Pozemní a inženýrské stavitelství CZ

7

Název:	Adaptace pivovaru v Kralupech nad Vltavou - MKC
--------	---

Drobné VCP - bourání, dozdivky

otvor ve vedlejší místnosti po dopravníku

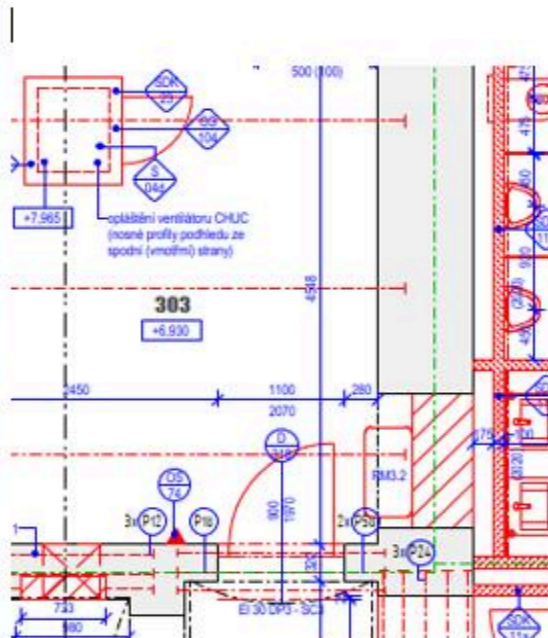
3) Dozdění prostoru po bývalém žlabu? – dozdít dopočítána výměru zdiva

0,918 m3

1,728 m3
